Landesamt für Arbeitsschutz,
Gesundheitsschutz und
technische Sicherheit Berlin
Berlin, den 18.04.2007
i.A. [Signature]

Baumaßnahme : Am Bahndamm 33/35, 12555 Berlin
Antrag auf Umnutzung von Wohnraum in
Gewerberaum / Arztpraxis

Planbezeichnung : Grundriss EG

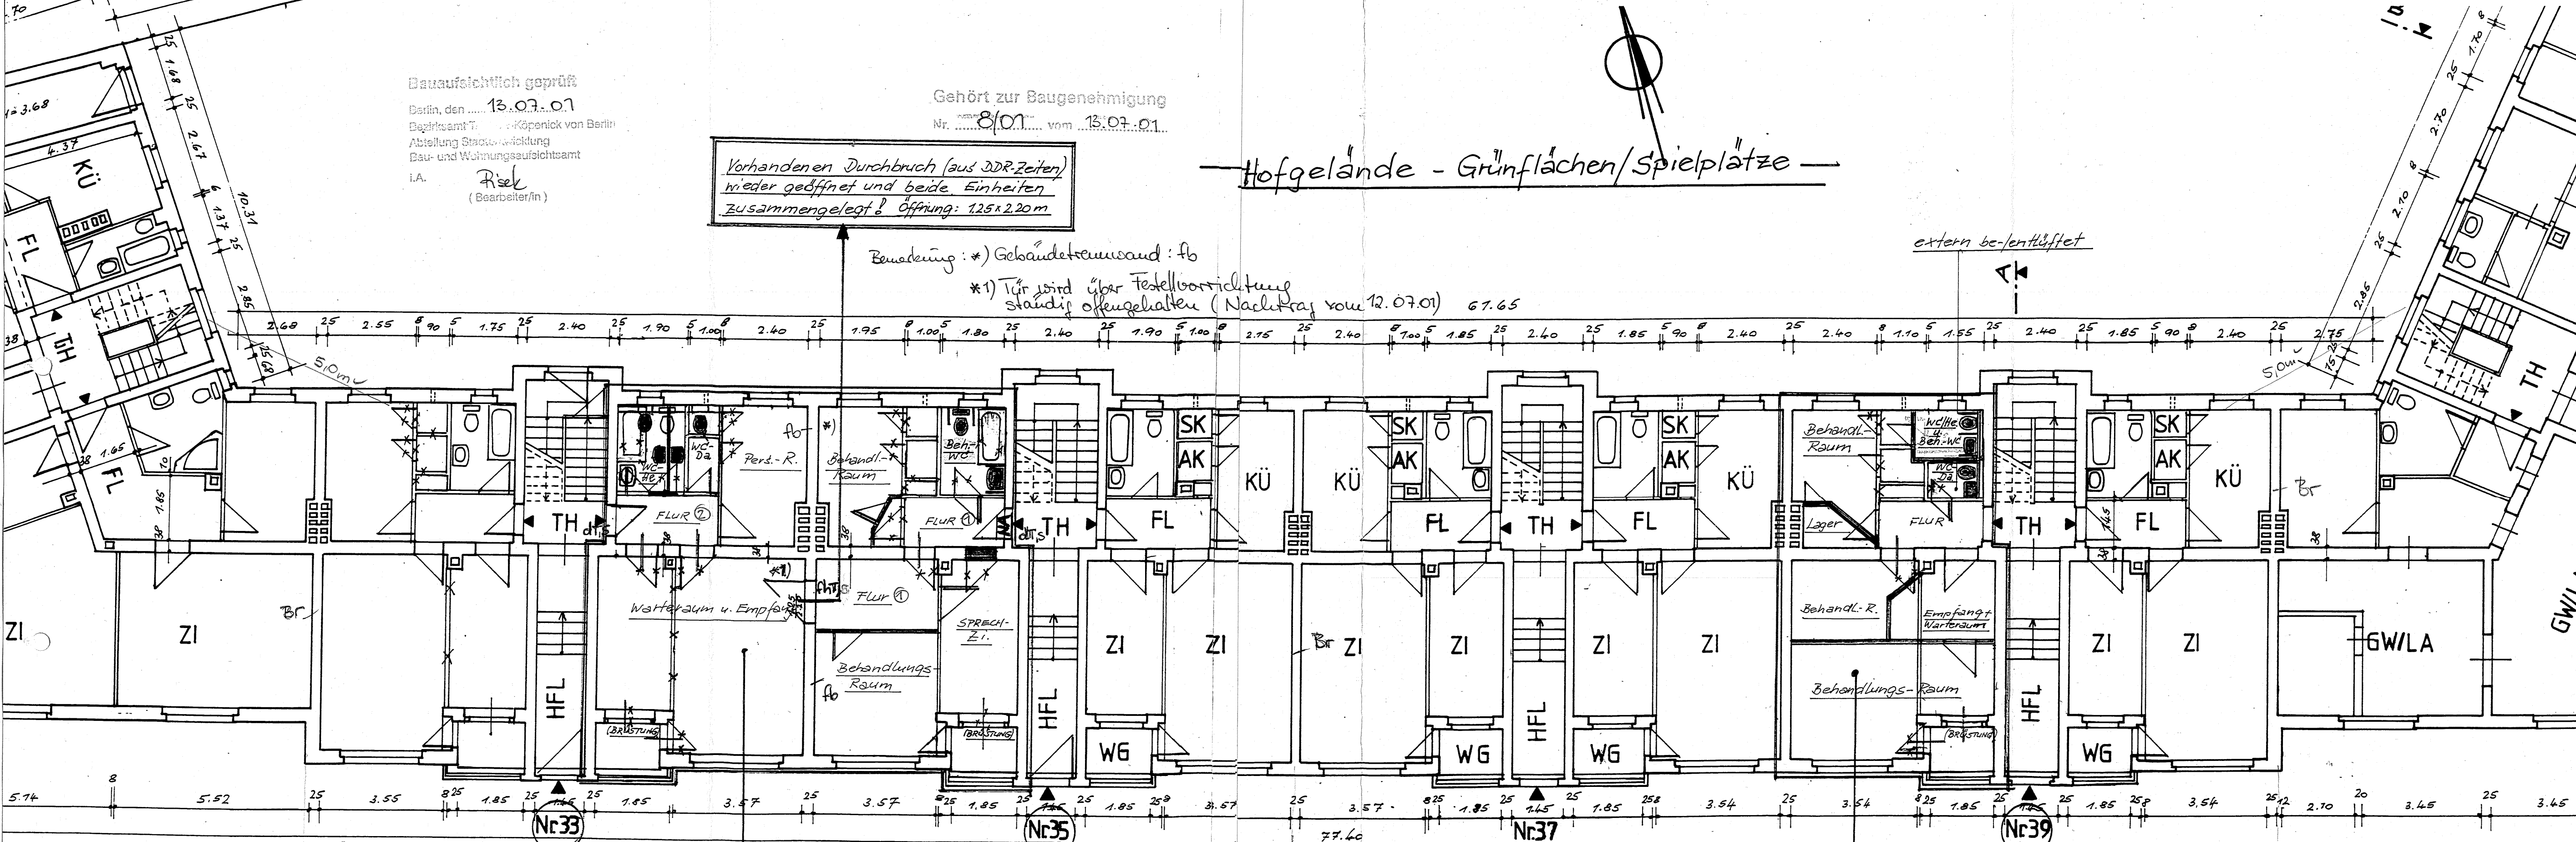
Vorhandenen Durchbruch (aus DDR-Zeiten)
wieder geöffnet und beide Einheiten
zusammengelegt? Öffnung: 1,25 x 2,20 m

*1) Tür wird über Feststellvorrichtung
ständig offengehalten (Nachtrag vom 12.07.01) 67.65

Br → Brandabschnitt → Verbund mit in fb-Wand & fht,s-Tür ausreichend
